**Grupo Técnico de Trabalho (GTT) da
Análise do Incentivo à Fruição Pública
ATA 01/25 - GTT SISTEMA VIÁRIO**

21 DE MARÇO DE 2025

Figura 2 - Exclusão do projeto de intersecção (PI-701)

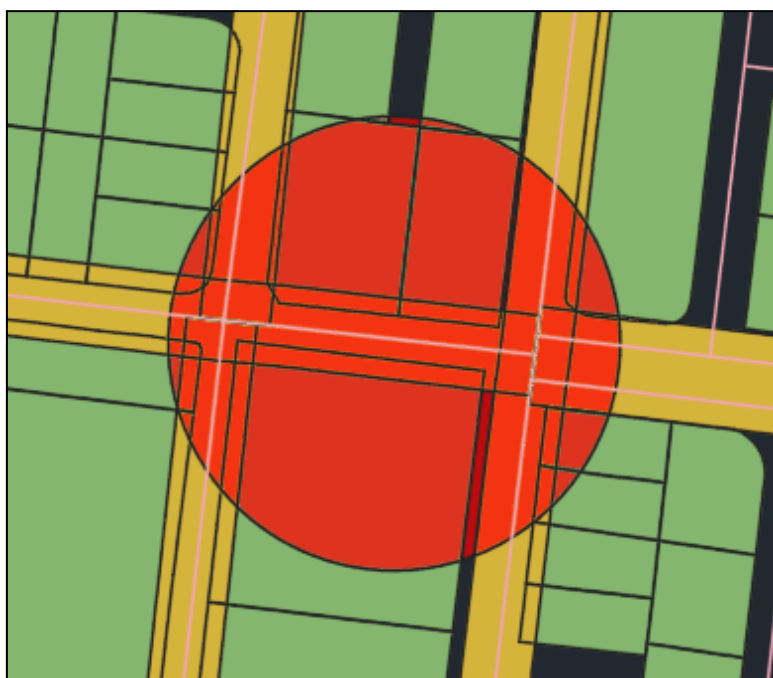
O GTT do Sistema Viário se posiciona por acatar o parecer técnico 27347535. Desta forma, fica suprimido o Ponto de Interseção (PI-701) na Avenida dos Dourados, conforme figura abaixo (exclusão do polígono em vermelho):

Figura 4 - Alteração da via projetada CI-706

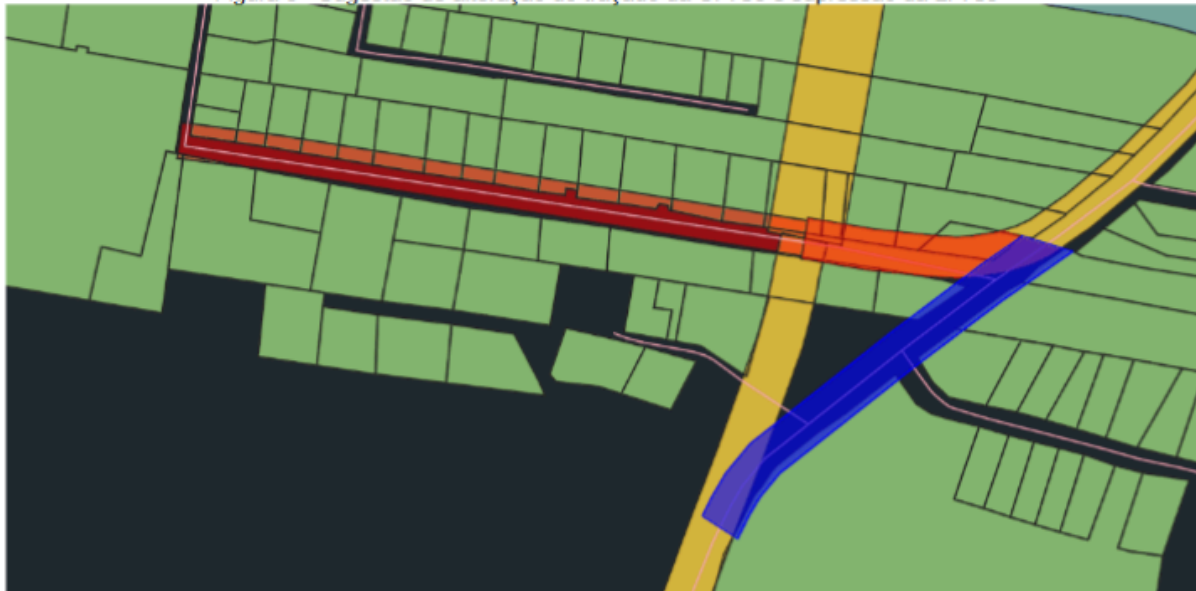
O GTT do Sistema Viário se posiciona por acatar o parecer técnico 27347478. Desta forma, fica trecho final da CI-706 para que passe a coincidir com o eixo da Avenida Prefeito Acácio Garibaldi Santhiago e a supressão da via LI-703, com a exclusão do polígono em vermelho e inclusão do polígono em azul representados na figura abaixo:
